Die Fragen von Frau Derichs mit den Antworten der Verwaltung:

Fragen von Frau Diepelt mit den Antworten der Verwaltung:

Antworten der Verwaltung zu den Fragen von Frau Luczak:

stadt aachen
Fachbereich Stadtentwicklung
und Verkehrsanlagen
FB 61/300
Boxgraben
Sichtdreieck
M 1:500
Juni 2020

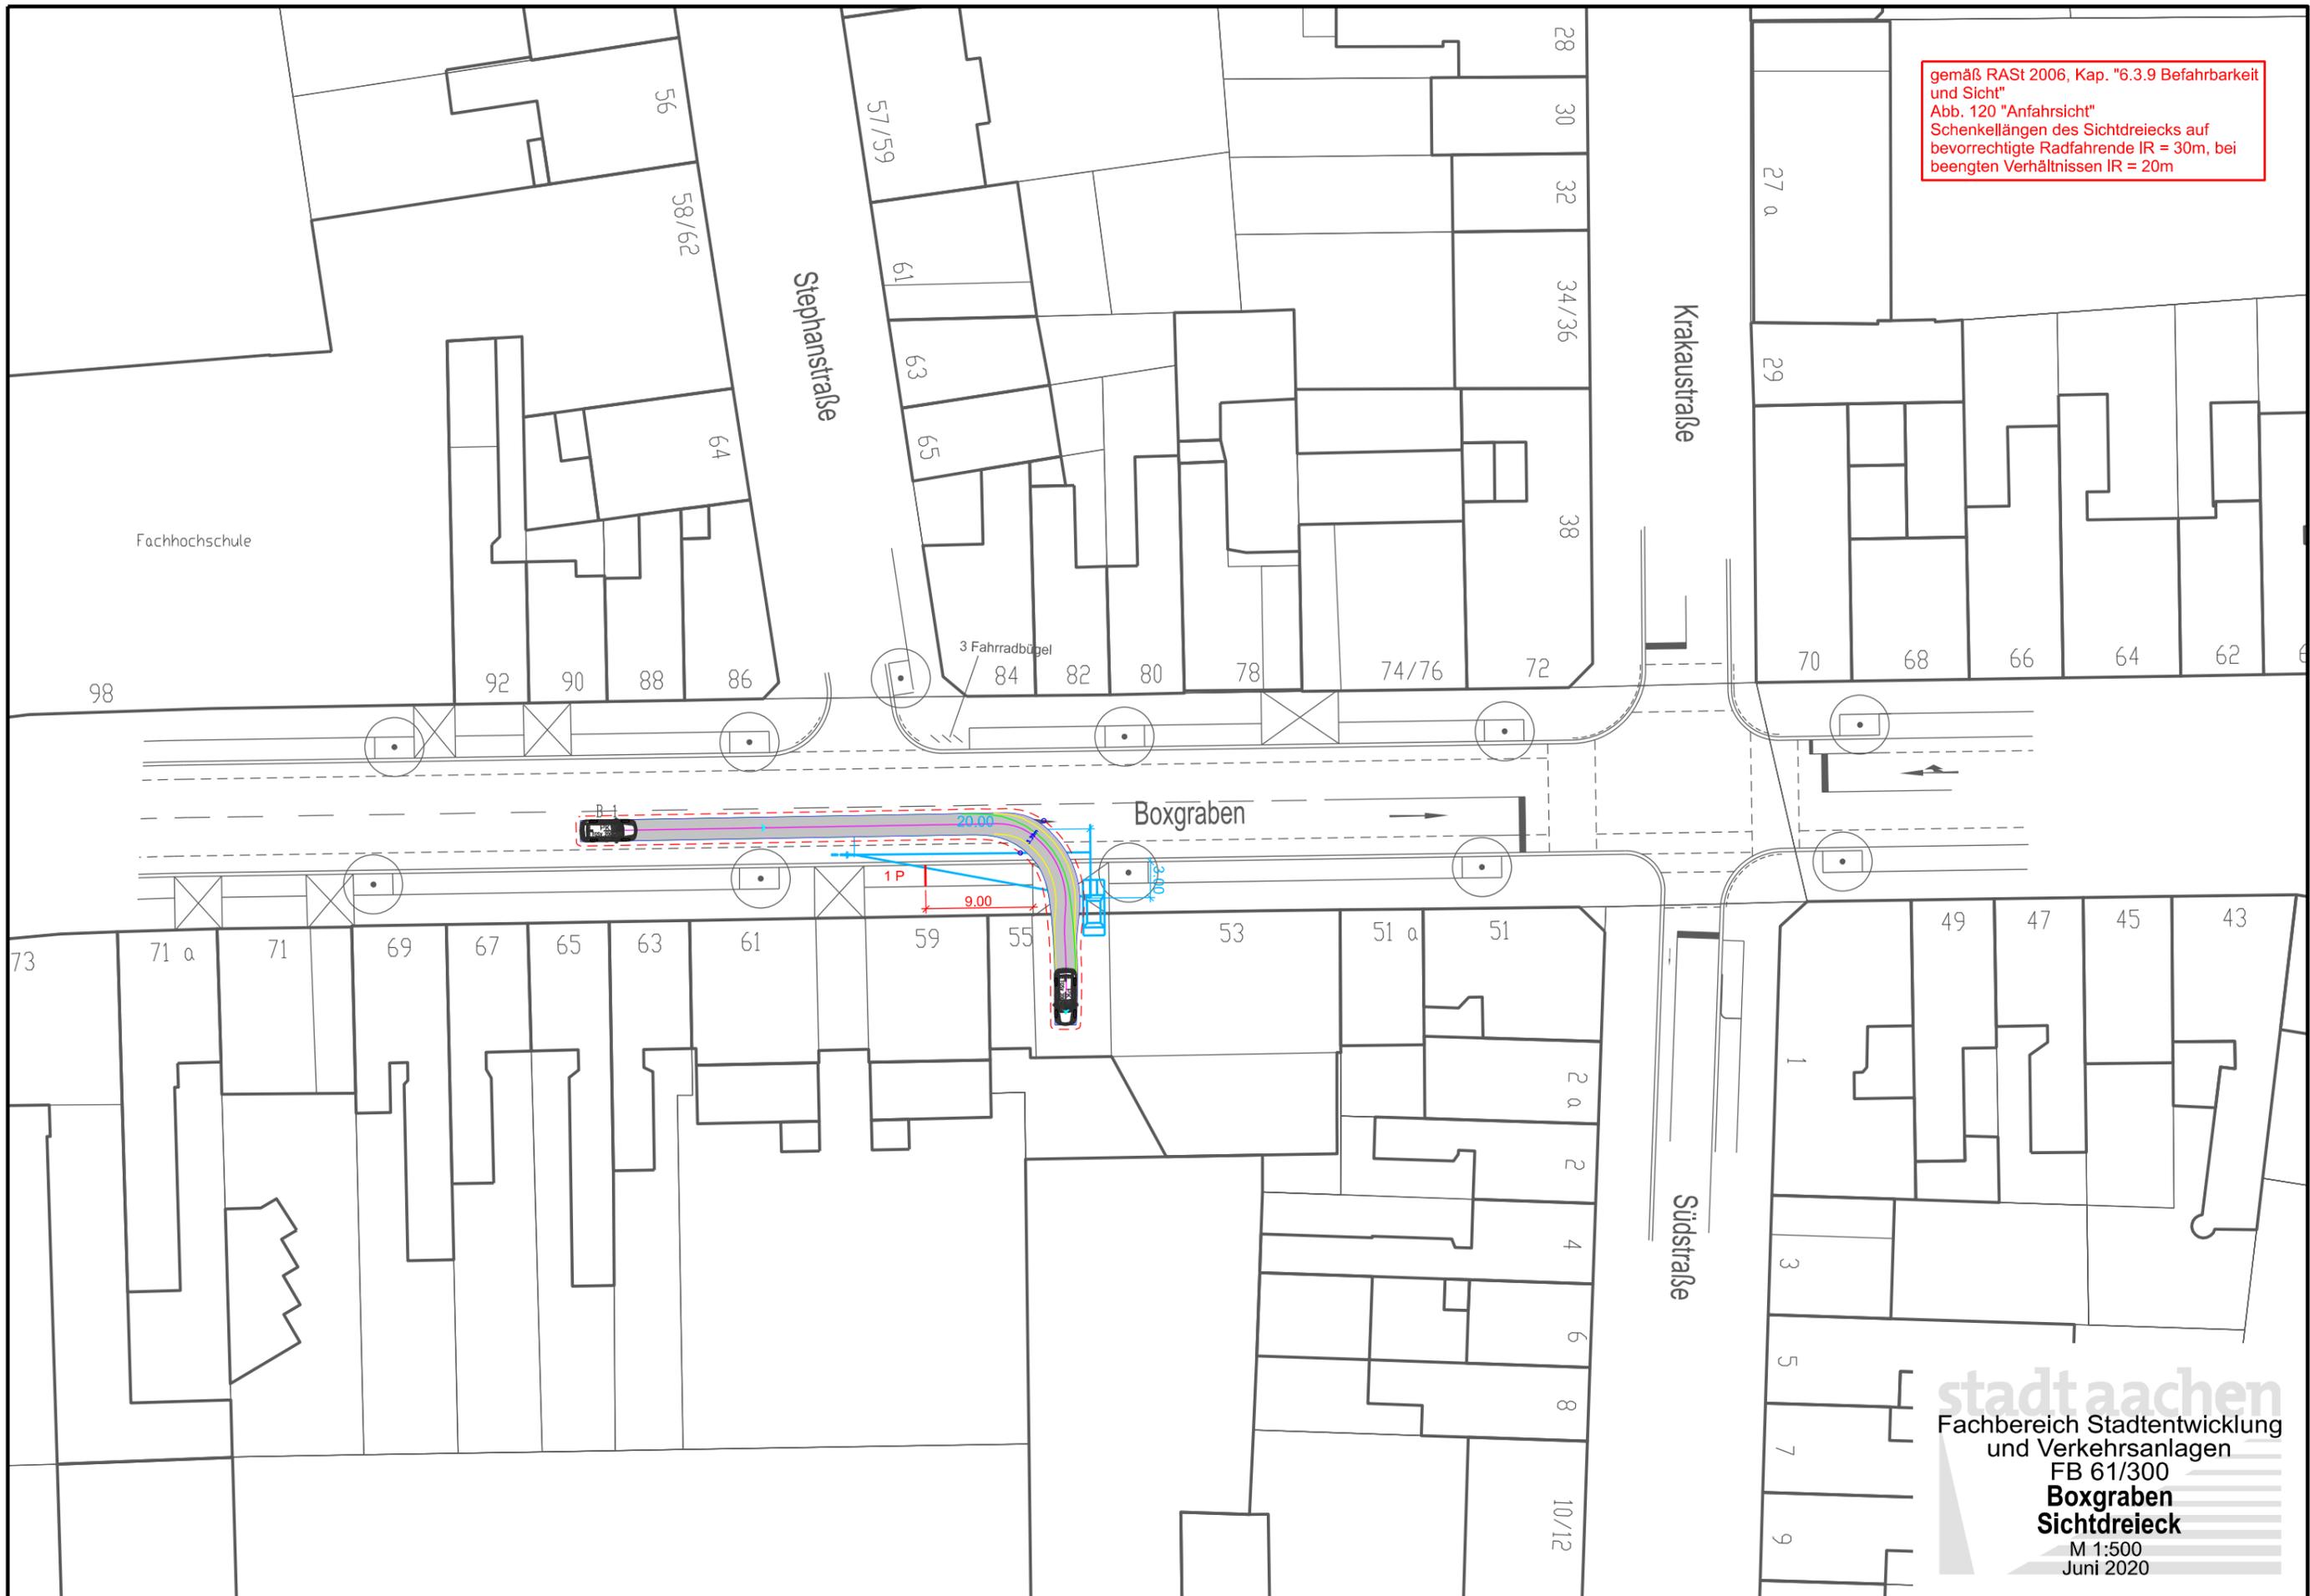
Nr. 17 Zufahrt/Schleppkurve prüfen

Nr. 21 Lassen die Sichtdreiecke zu, dass nur 1 Parkplatz auf 5,20 m Länge entfällt? Bei über 7,00 m sind 2 Parkplätze betroffen.

Steht der Parkscheinautomat im Sichtdreieck?

Zu den geplanten Fahrradbügeln im 3. Quartal, kam die Anregung zu Nr. 17 (Boxgraben 53) auf, die Schleppkurve/Zufahrt zu prüfen. Im Anhang finden Sie den Plan mit geprüfter Schleppkurve.

Die Prüfung der Sichtdreiecke wurde bereits zu Gunsten des Parkdruckes ausgelegt. Eigentlich wird eine Schenkellänge von 30 m gewählt. An diesem Standort wurde auf Grund der beengten Verhältnisse eine Schenkellänge von 20 m gewählt.

Zum Parkscheinautomat: Da es hierbei um die Sichtbeziehung Kfz auf Rad/Kfz geht, wäre der Standort akzeptabel. Anders wäre es, wenn an einem FGÜ, wo der Mensch eine ähnliche Statur hat, wie der Parkscheinautomat und dahinter verschwindet.

gemäß RAST 2006, Kap. "6.3.9 Befahrbarkeit und Sicht"
Abb. 120 "Anfahrtsicht"
Schenkellängen des Sichtdreiecks auf
bevorrechtigte Radfahrende IR = 30m, bei
beengten Verhältnissen IR = 20m
